PROPOSTA DI VARIANTE NON SOSTANZIALE - NIDO PIANO RIALZATO EX FANCIULLEZZA

RELAZIONE DI VARIANTE

Stabile sito in Via Vecchia Cremonese, 11, 26900 Lodi LO

VARIANTE 01 Relazione Tecnica

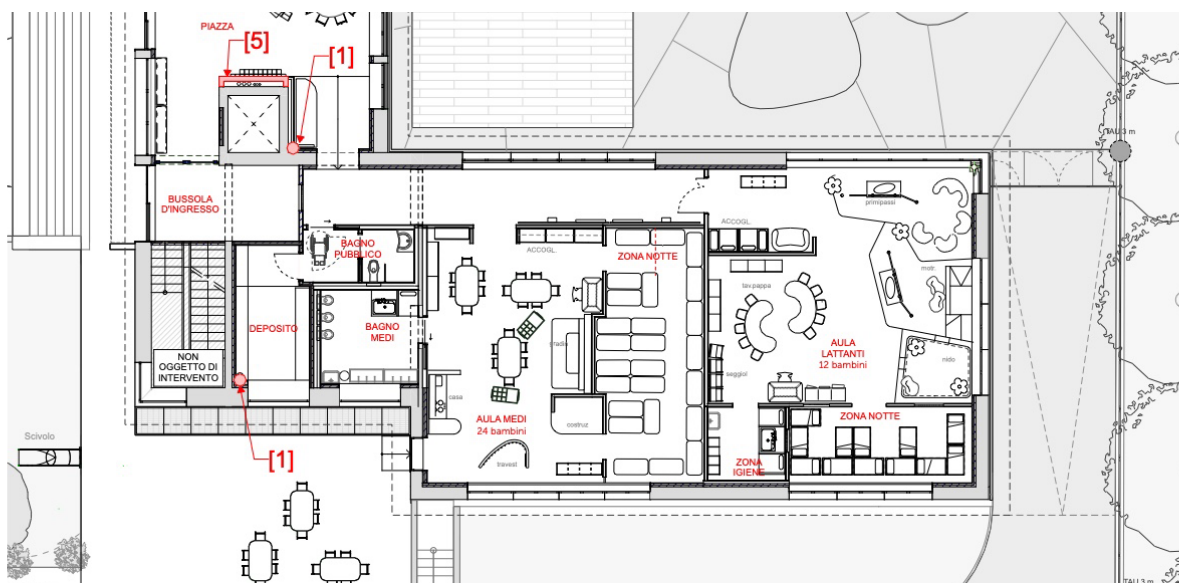
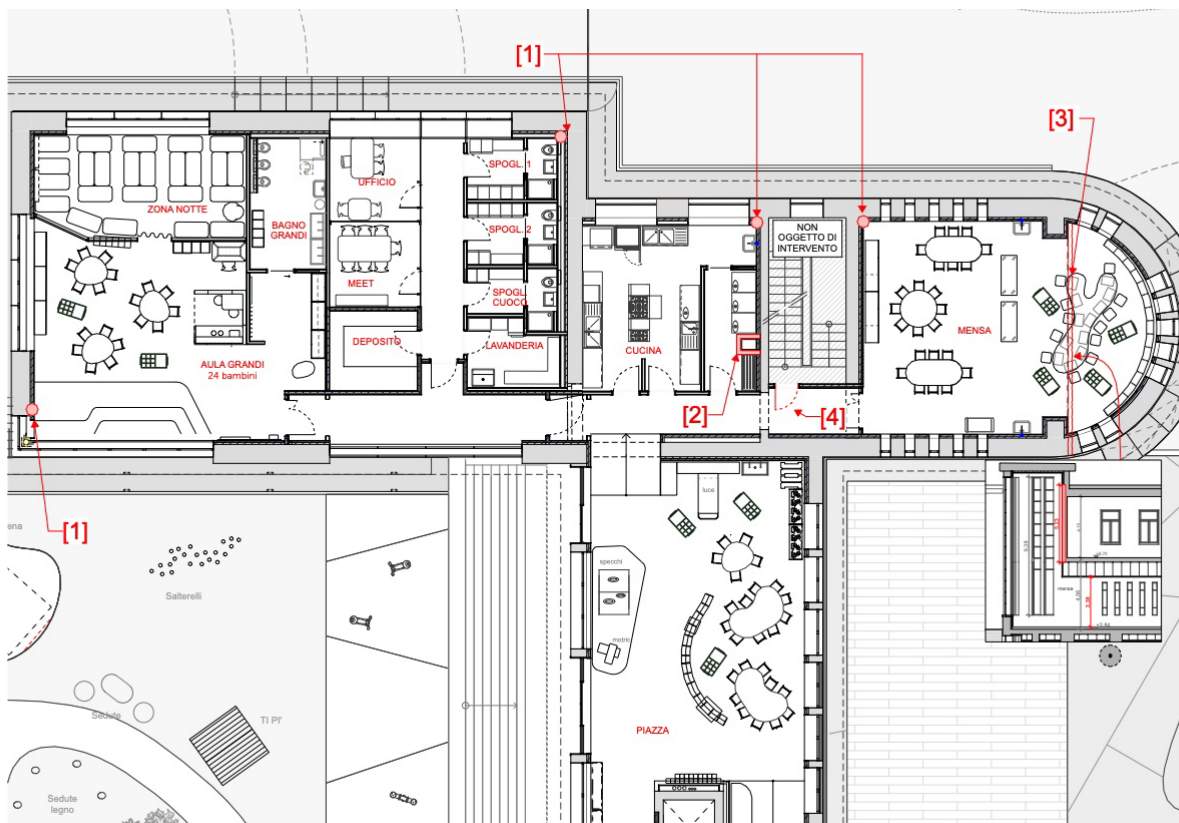
Si è ritenuto, inoltre, contrariamente alla scelta effettuata in fase progettuale, di chiudere completamente il vano scala (planimetria punto 4), inserendo una porta REI per le operazioni manutentive.

- l'installazione di doppi collari REI a protezione delle tubazioni esistenti passanti tra i diversi piani **[1]** nei seguenti locali: aula grandi, spogliatoio 1, cucina, mensa, piazza e deposito.

- l'inserimento di setti REI 60 nella nuova zona dispensa, a protezione del passaggio della cappa esistente, affiancata dalla nuova cappa dedicata al piano. **[2]**

- la realizzazione di una controparete REI 60 nella mensa per la chiusura e il rinforzo del muro del secondo piano che affaccia sul doppio volume semicircolare. **[3]**

- la realizzazione di una porta REI 60 di dimensioni pari a cm 90, nel vano scala tra la mensa e la cucina/dispensa, per consentire l'accessibilità e l'ispezionabilità della scala e del piano superiore **[4]**

- la realizzazione di un muro REI 60, nella piazza, in sostituzione della controparete semplice prevista dal progetto, così da garantire il corretto isolamento degli attraversamenti impiantistici. **[5]**

- Inserimento di **contropareti REI 60** e **collari tagliafuoco REI** su attraversamenti impiantistici esistenti.
- Sostituzione di controparete semplice con **muro REI 60** in corrispondenza del passaggio della cappa cucina.
- Aggiunta di **porta REI 60** di dimensione 80 cm per compartimentazione nella parete sul vano scala da utilizzare per accedere al piano superiore per manutenzione. **(intervento considerato di miglioria).**
- Intervento di **rinforzo del muro** a doppio volume con controparete REI 60.

Cappa esistente nel piano rialzato

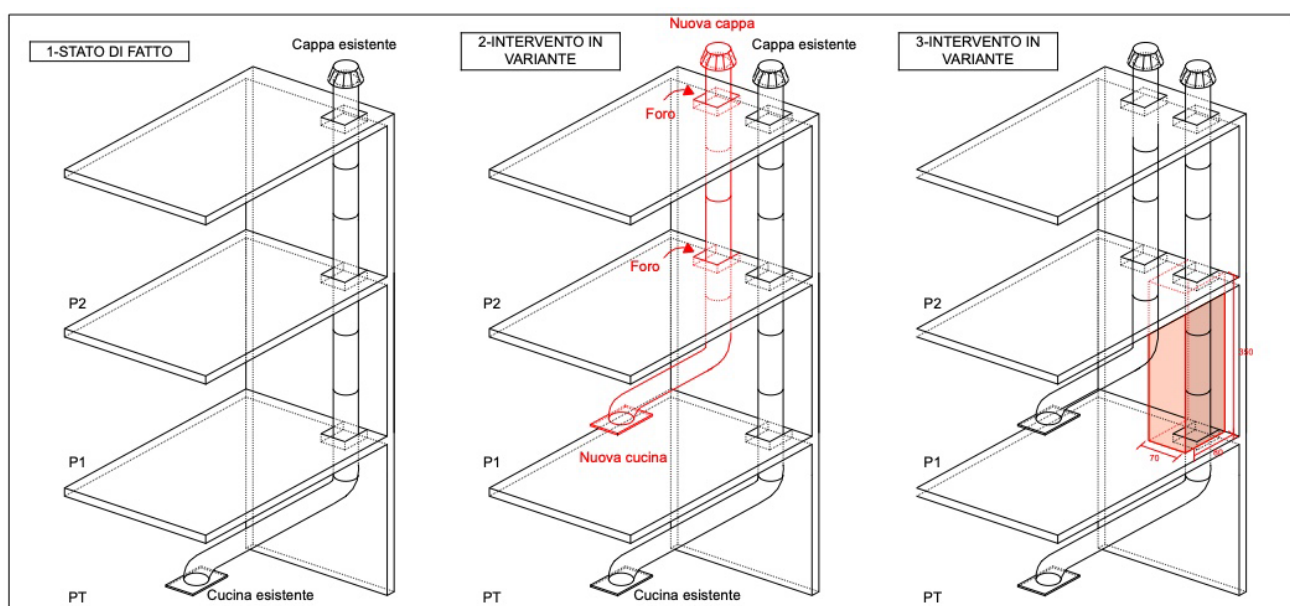
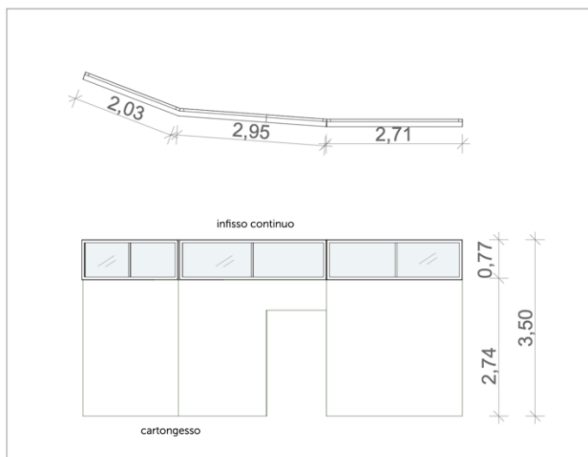
Il progetto approvato prevedeva di mantenere un'unica aspirazione delle cappe mediante collegamento tra la nuova cappa della cucina del piano rialzato e quella esistente nel Nido al piano sottostante.

In fase di cantiere, è stata valutata una diversa soluzione maggiormente funzionale, in quanto è emerso, in fase di esecuzione, che i due Asili potrebbero avere due gestioni separate e, pertanto, si è ritenuto opportuno separare gli impianti.

Quindi, con la presente variante, si configura la necessità dell'installazione di una seconda cappa indipendente, dedicata alla cucina del piano rialzato.

- Demolizione parziale del solaio del piano secondo e della copertura per consentire il passaggio della nuova canna di estrazione;
- Adeguamento della copertura con taglio della lamiera e successivo ripristino mediante posa di guaina impermeabilizzante, al fine di garantire la tenuta all'acqua e prevenire infiltrazioni;
- Compartimentazione REI 60 nell'area di attraversamento della cappa dal piano terra al piano rialzato, come descritto nel punto precedente relativo alla compartimentazione antincendio.
- Rivestimento ceramico della parete interessata, per tutta la sua altezza, in continuità con la finitura presente nella dispensa.

Pianta e prospetto della parete in progetto

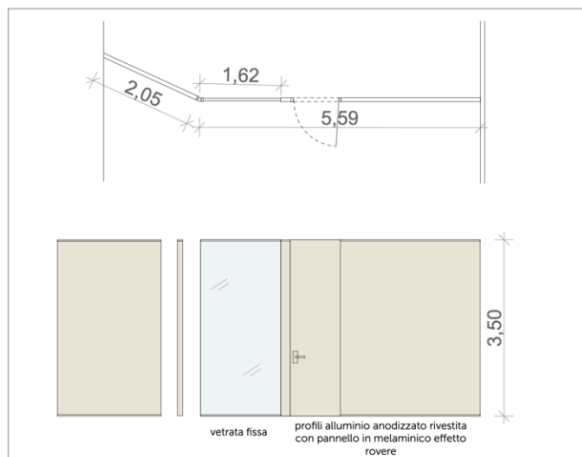
Nel progetto approvato era prevista, all'interno dell'aula grandi, la realizzazione di una parete in cartongesso di altezza 3,50 m, con inserimento nella parte superiore di un infisso continuo a nastro di altezza 0,77 m.

In fase di cantiere, per difficoltà tecnica di esecuzione, ma anche per una diversa scelta stilistica, si è resa necessaria l'individuazione di un'alternativa compatibile sotto il profilo estetico-funzionale. Si propone quindi la realizzazione di una parete arredo costituita da profili metallici con partizione vetrata localizzata, in grado di mantenere le caratteristiche di trasparenza e leggerezza architettonica previste nel progetto originario, garantendo al contempo una corretta esecuzione costruttiva.

Evidenziati in pianta i punti che necessitano del ripristino dei copriferro

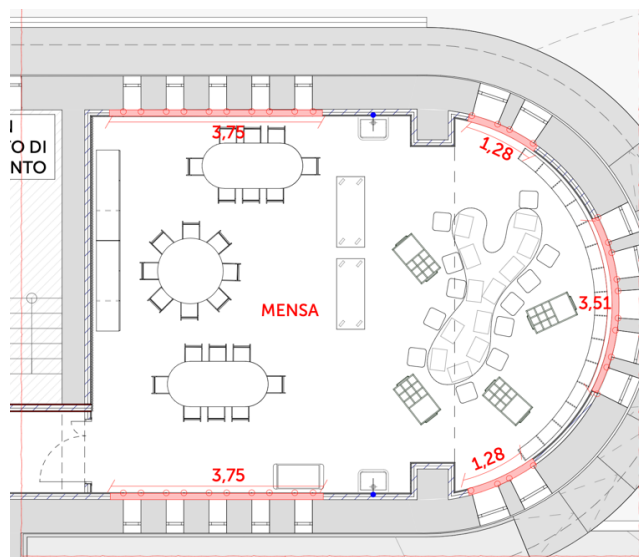
Nel progetto approvato era prevista, all'interno della mensa, l'applicazione di lana di roccia su tutta la superficie interna delle pareti.

In fase esecutiva, durante lo scrostamento dell'intonaco ammalorato prima della collocazione della suddetta lana di roccia, è emersa la necessità di procedere preliminarmente al ripristino del coprifermo delle parti in cemento armato che è risultato notevolmente ammalorato.

- Rimozione del calcestruzzo ammalorato di avvolgimento delle barre longitudinali e delle staffe nella parte interna;
- Pulizia accurata delle armature mediante aria compressa e/o acqua in pressione, con eventuale integrazione di ferri in acciaio dove necessario;
- Applicazione immediata di protezione anticorrosiva alle armature metalliche dopo la pulizia;
- Bagnatura a saturazione della superficie di attesa;
- Ricostruzione del coprifermo in calcestruzzo tixotropico.

**FASE 0
STATO DI FATTO**

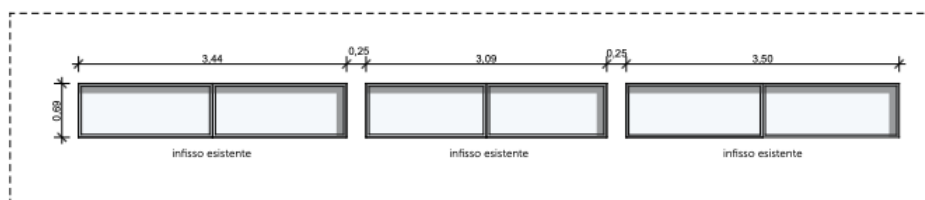
In corso d'opera, durante un sopralluogo della ditta fornitrice (tra quelle sentite in fase di indagine), la stessa ha ritenuto che detto posizionamento non avrebbe garantito la necessaria ventilazione. Pertanto si è deciso un nuovo posizionamento all'interno dei locali ex centrale termica, con le necessarie opere legate alla ventilazione e al contenimento del rumore.

Per garantire un buon livello acustico nei confronti del vicinato ed evitare che le macchine poste al piano interrato creino eccessivo rumore, si propone di inserire delle griglie foniche dove ora sono presenti le forometrie dotate di infissi metallici, che verranno ridisegnate per adeguarsi alla dimensione delle nuove griglie.

Esternamente verranno inseriti 3 grigliati metallici, con funzione puramente estetica, dato il vincolo della Sovrintendenza sull'immobile esistente (il locale tecnico è un'aggiunta del 2014).

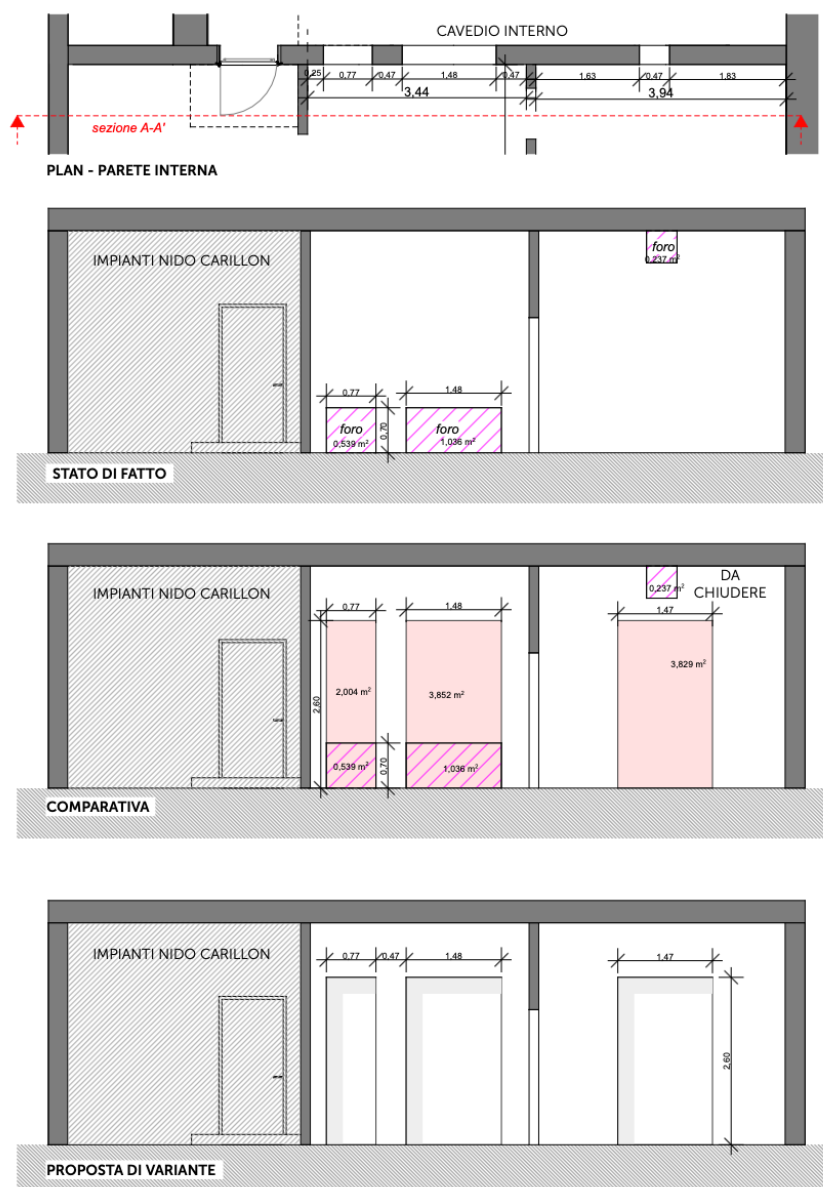
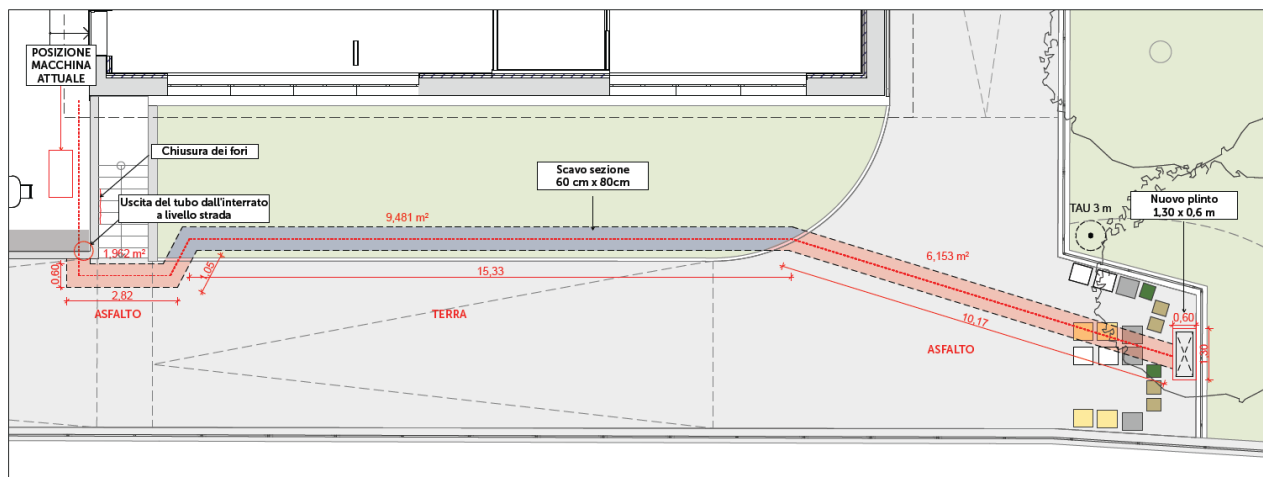
- L'ampliamento delle forometrie esistenti anche sul prospetto interno, riprendendo i fori già presenti e allargandoli, per consentire l'accesso della quantità d'aria necessaria al funzionamento delle macchine installate.

I setti in cui vengono inserite le forometrie sono setti completamente in cemento armato di più recente costruzione (2014), sui quali è comunque prevista una cerchiatura con profili metallici.

Le suddette operazioni di adattamento delle forometrie dei vani tecnici sono risultate necessarie per ottemperare alla richiesta esplicita degli enti di mantenere pulito il prospetto di rilevanza storica e nascondere i macchinari in zone ad hoc nell'interrato.
